## 仕様変更のご案内

### BX シリーズ I/O ターミナル

BX シリーズ I/O ターミナルの仕様変更についてご案内いたします。  
 2019年4月24日発行テクニカルニュース [A-2019005](#)にてご案内した内容について、  
 変更内容および実施時期を変更いたします。改めてご案内するとともにお詫び申し上げます。

赤丸部（コネクタ）

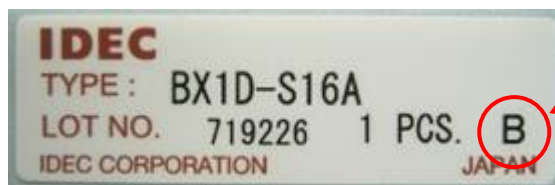
コネクタを IDEC 製 JE1※から沖電線製 FL※に変更いたします。  
 テクニカルニュース [A-2019005](#) にてご案内した変更内容は実施しておりません。

変更前	変更後
IDEC 製 JE1※ 	沖電線製 FL※

- ① 変更後のコネクタの詳細仕様につきましては、沖電線ホームページをご確認ください。  
<https://www.okidensen.co.jp/jp/>
- ② ロック・エジェクト機構部の違いにより、脱着時の操作感覚が変わります。
- ③ 新旧混在使用は構造上可能ですが、お客様におかれましても動作確認の上ご使用ください。
